TECHNICAL BULLETIN 027

FORD 1.8 D / INFORMATIE SYNCHRONE AANDRIJVING / INSTALLATIE

5541XS en bijbehorende kits.

FIG. 1a

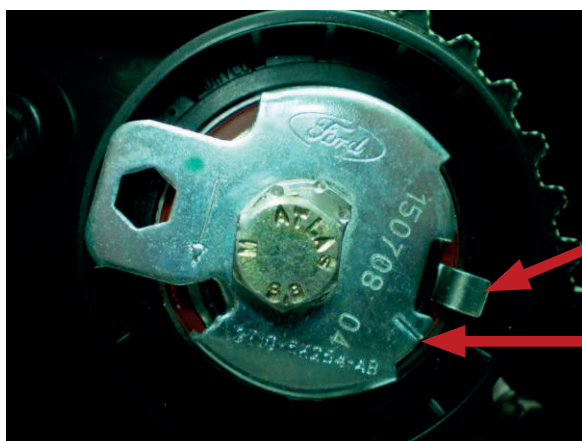
- 6) Draai de spanrol tegen de wijzers van de klok in, totdat de wijzer zich in **het midden van de sleuf** bevindt (**niet** in lijn met de lijn op de spanrol) (fig. 1).

Wijzer in het midden van de uitsparing. ✓

FIG. 2

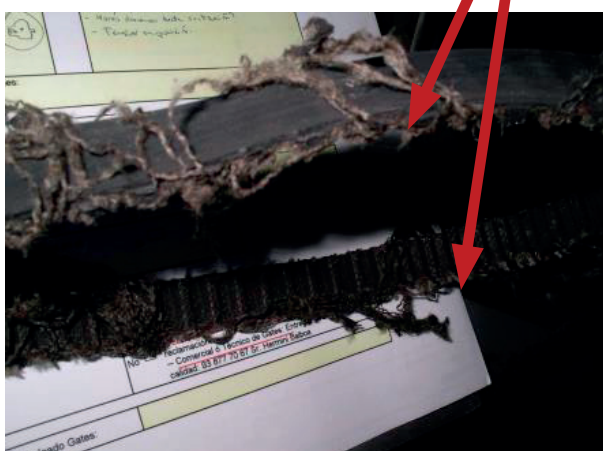
Het niet opvolgen van de bovenstaande stappen zal leiden tot een verkeerde spanning, met mogelijk weglopen van de riem als gevolg. De riem zal over de opstaande flank van het nokkenastandwiel klimmen en tegen de distributiekap aanlopen (fig. 2 en 3).

Typisch slijtagepatroon op de zijkant van de riem

Indicatie van ernstige slijtage aan de binnenzijde van het deksel door contact met de zijkant van de riem

FIG. 4

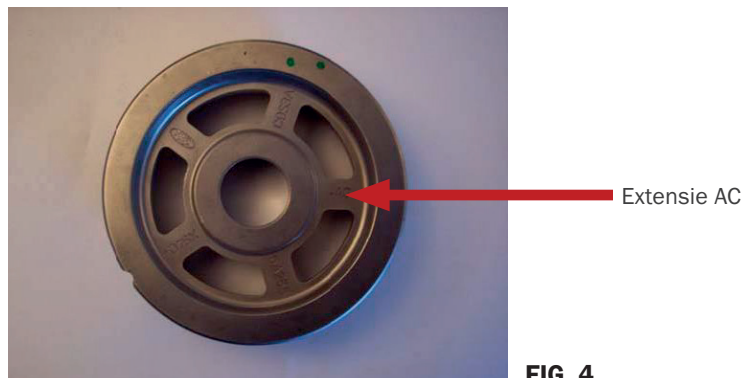
Controleer of het onderdeelnummer van de nokkenasschijf eindigt op **AC** (fig. 4). Als het onderdeelnummer van de nokkenasschijf eindigt op **AB**, monteer een nieuw tandwiel met OE-ref. XS4Q6A256**AC**.

FIG. 5

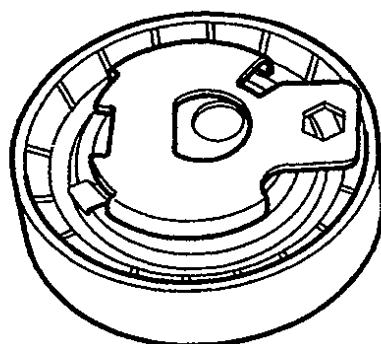
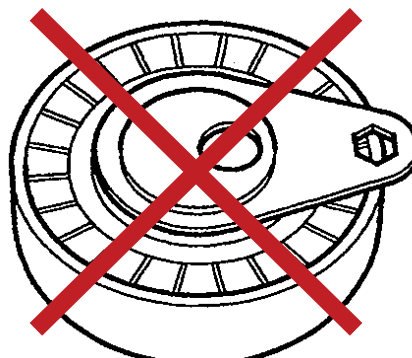
Fig. 5 toont de oude manuele spanrol rechts en de nieuwe automatische spanrol links.

FIG. 6

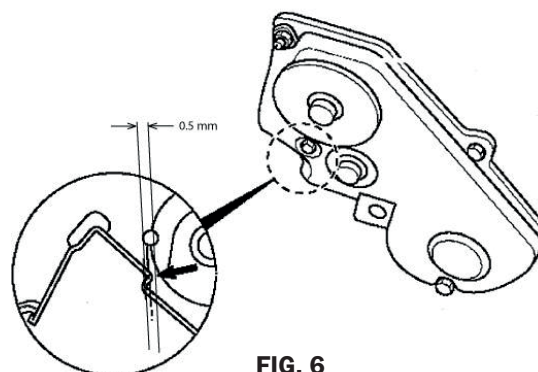
Als de manuele spanrol vervangen is door een automatische spanrol, dan moet het distributiedeksel ook aangepast worden.

Vijl de binnenhoek bij (0,5 mm), zoals weergegeven in fig. 6.

Beschadig het distributiedeksel niet door te veel van de hoek weg te vijlen!
